Oggetto: P.I.3731/CN – Art. 18 della l.r. 40/1998 e s.m.i. e art. 25 del d.lgs 152/2006 e s.m.i..

Procedimento di espressione del parere regionale nell'ambito della fase di valutazione della procedura di VIA di competenza statale inerente al progetto "Realizzazione di un impianto idroelettrico ad acqua fluente mediante ricostruzione di sbarramento fluviale con innalzamento abbattibile sul fiume Tanaro", localizzato nel Comune di Alba in Provincia di Cuneo.

Proponente: Società Tanaro Power S.p.a. – pos. 2015-117/PAR.

(Estratto Foglio 193— sezione IV – Castagnole delle Lanze - Tanaro 10)

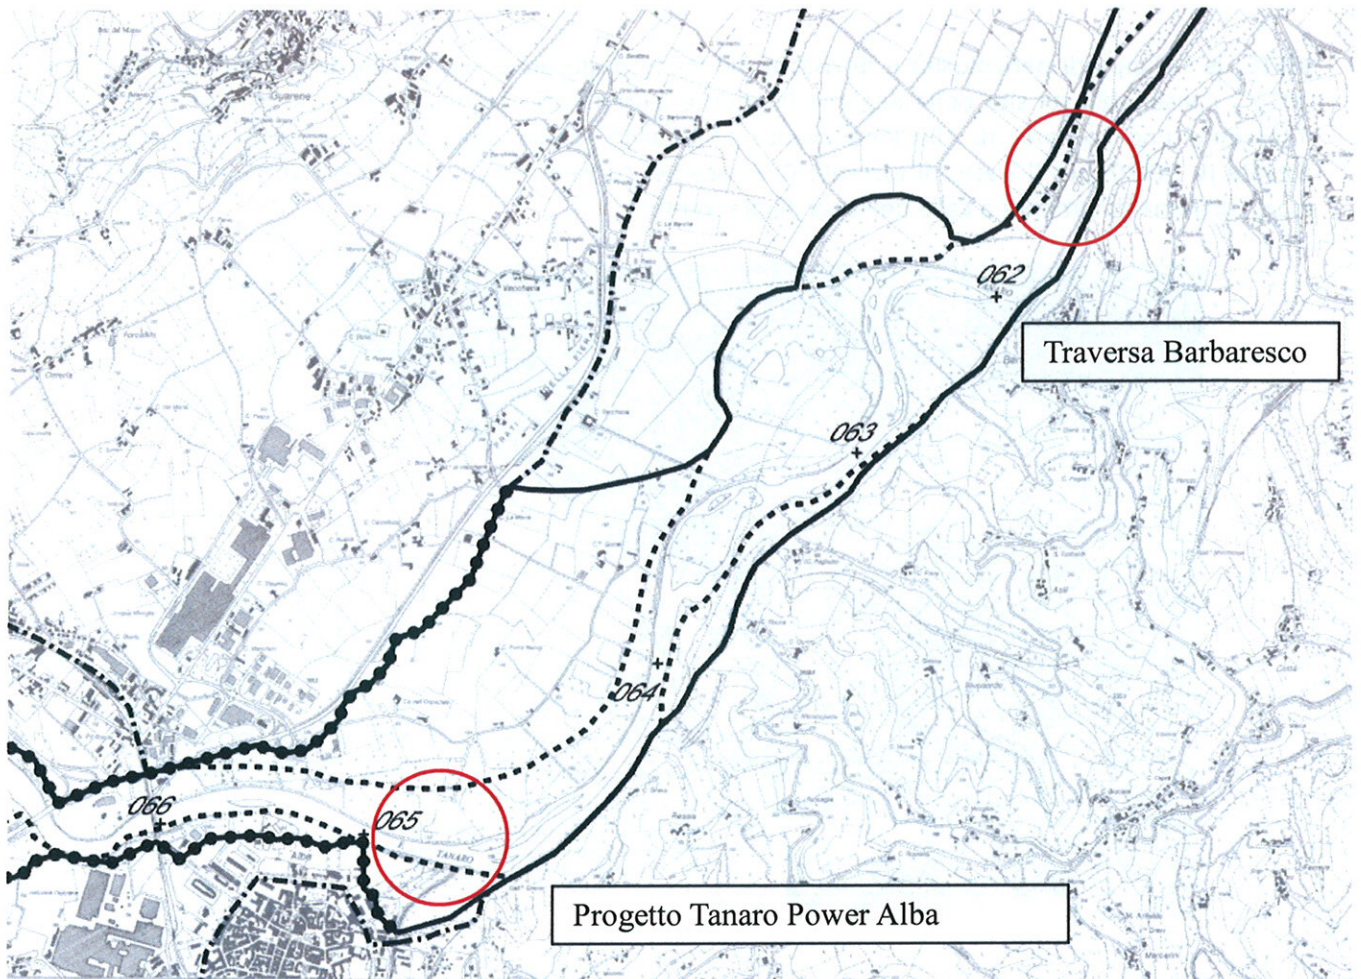
e l'area di impianto presenta in sinistra idraulica una ampia estensione della fascia A oltre il limite dell'alveo inciso;

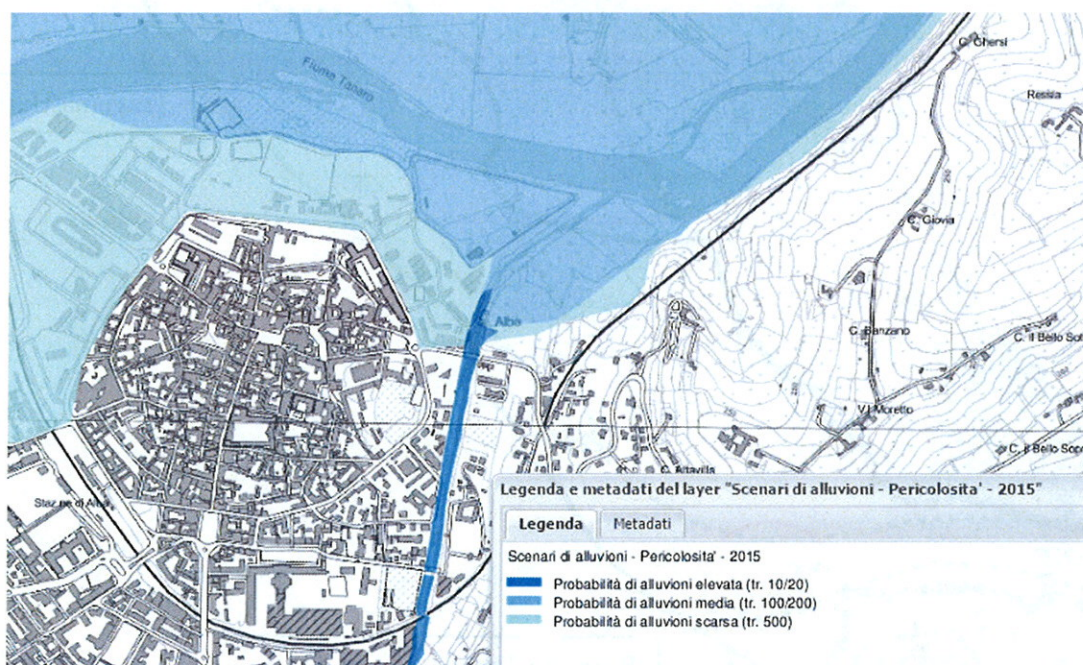
VISTE le "Mappe di pericolosità e di rischio del Piano di gestione rischio alluvione (PGRA) aggiornate al 2015" consultabili sul sito della Regione Piemonte inerenti il Comune di Alba, che assegnano all'area di intervento uno scenario di alluvione avente probabilità media. Considerata la probabilità di alluvioni elevata (tr 10/20) per il tratto di torrente Cherasca nel concentrico di Alba, la cui immissione in Tanaro si localizza immediatamente a valle dell'area di intervento:
